**Avis délibéré de la Mission régionale d'autorité environnementale  
de Nouvelle-Aquitaine sur le projet de mise en compatibilité par  
déclaration de projet du plan local d'urbanisme (PLU) de la  
commune de Gours (33) pour permettre l'ouverture d'une carrière  
de sables et de graves porté par la communauté d'agglomération  
du Libournais**

n°MRAe 2025ANA11

dossier PP-2024-16796

**Porteur du Plan** : la communauté d'agglomération du Libournais  
**Date de saisine de l'Autorité environnementale** : le 4 décembre 2024  
**Date de la consultation de l'Agence régionale de santé** : le 6 janvier 2025

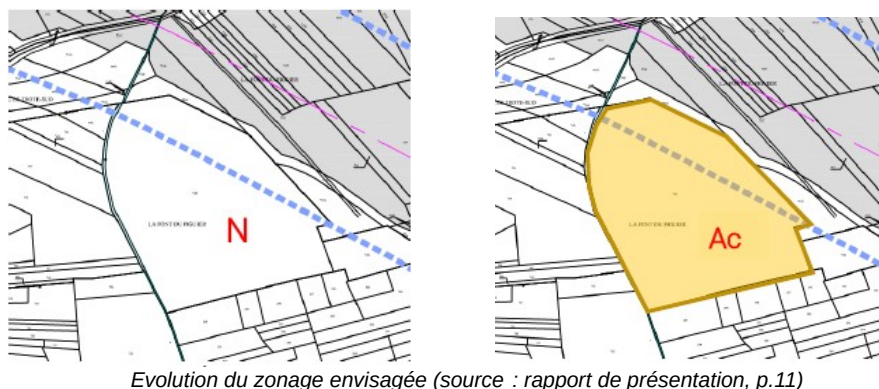
En l'absence de valorisation agricole du site, rien dans le dossier ne semble en revanche expliquer pourquoi le nouveau secteur est rattaché à la zone A à vocation agricole et non à la zone N naturelle. La MRAe s'interroge sur les raisons du changement de zone de naturelle à agricole à l'occasion de la mise en compatibilité et recommande d'apporter des explications sur ce point.

Le terrain est concerné par une bande d'inconstructibilité le long de l'autoroute A89 au titre de l'article L. 111-16 du Code de l'urbanisme (en pointillé bleu sur la carte ci-dessus). Cette bande n'est pas modifiée.

Enjeux écologiques évités et impactés (source : notice de l'évaluation environnementale, p. 40)

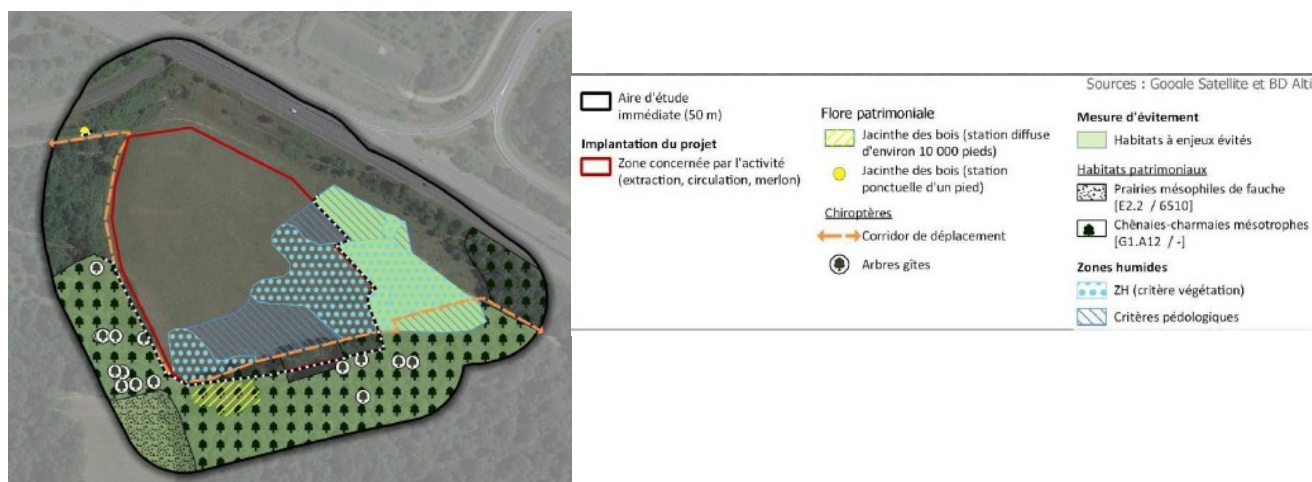
L'analyse des enjeux portée par le dossier fait ressortir en tant qu'enjeu le plus fort la préservation de boisements constituant l'habitat de plusieurs espèces d'oiseaux<sup>2</sup> au sud de l'aire d'étude. Le dossier fait également apparaître une zone humide dans la partie centrale de l'aire d'étude, zone humide qui constitue une zone de reproduction du crapaud calamite. Le dossier conclut toutefois à un enjeu modéré pour cette espèce. Enfin, le dossier évoque quelques stations d'une espèce floristique d'intérêt patrimonial, la Jacinthe des bois, sur le pourtour ouest du site, et une lande à Molinie, potentiel habitat d'intérêt communautaire, qui n'est pas localisée sur la carte de synthèse des enjeux.

**La MRAe recommande de compléter la cartographie des enjeux écologiques présentée dans le rapport environnemental avec l'ensemble des secteurs à enjeux concernés par la mise en compatibilité, précisant la valeur patrimoniale<sup>3</sup>, ainsi que les statuts de protection de manière exhaustive.**
